Разрешение		047-5.2-AP	«Жилой комплекс (строительные номера 4011, 4012, 4013, 4014, 1015, 4016, 4017), расположенный по адресу: РТ, г. Казань, с. Константиновка»		
79-22			5-ой этап строительства. Многоэтажная автостоянка со встроенными коммерческими общественного назначения согласно ППТ (стр 4017)		
Изм.	Лист	Содержание изменения (текстовое описание и/или графическое изображение)		Код	Примечание

**Многоэтажная автостоянка со встроенными коммерческими
помещениями общественного назначения согласно ППТ
(стр.№4017)**

"Архитектурные решения"

047-5.2-АР

Фасад И-А (П)

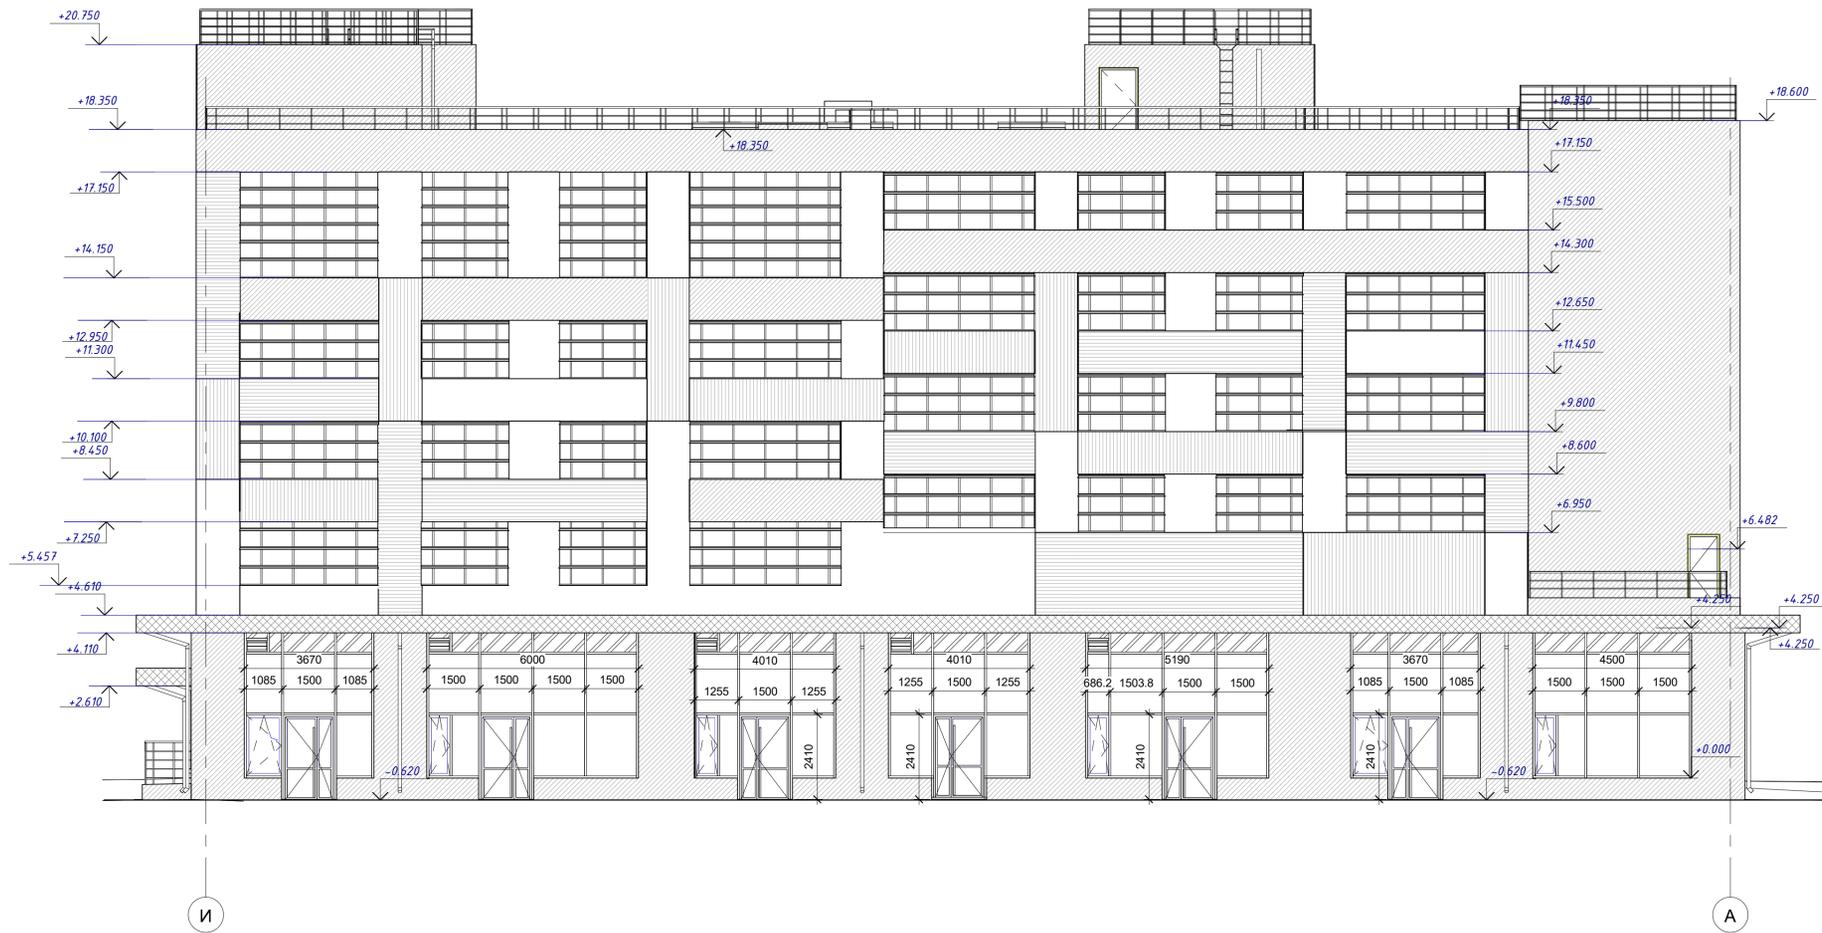
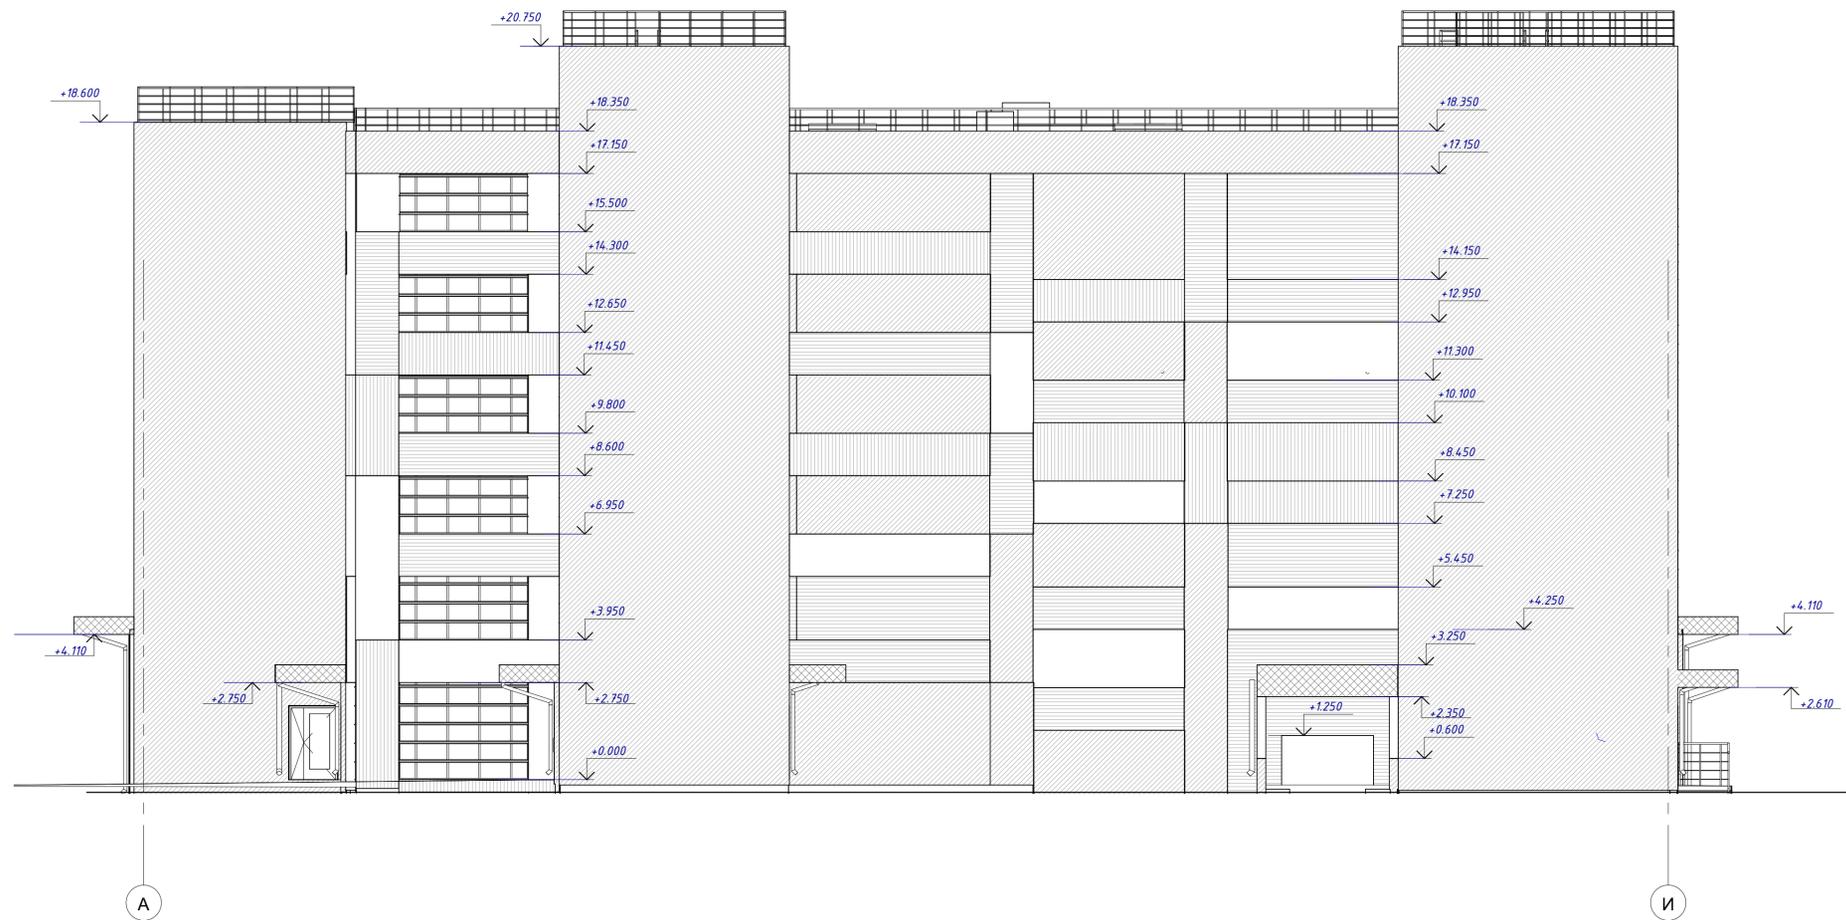
Графическая часть						
5	2и5	Изменено заполнение проема на жалюзийные решетки			3	
	3и5	Изменено заполнение проема на жалюзийные решетки			3	
	4и5	Изменено заполнение проема на жалюзийные решетки			3	
	5и5	Изменено заполнение проема на жалюзийные решетки			3	
	6и5	Изменено заполнение проема на жалюзийные решетки			3	
	8и5	Изменено заполнение проема на жалюзийные решетки			3	
	9и5	Изменено заполнение проема на жалюзийные решетки			3	
	10и5	Изменено заполнение проема на жалюзийные решетки			3	
	11и5	Изменено заполнение проема на жалюзийные решетки			3	
	12и5	Изменено заполнение проема на жалюзийные решетки			3

Заполнение открытых проемов выполнить из **жалюзийных решеток, из материалов НГ. Цвет идентичный цвету рам витражных конструкций. Предусмотреть отливы.**
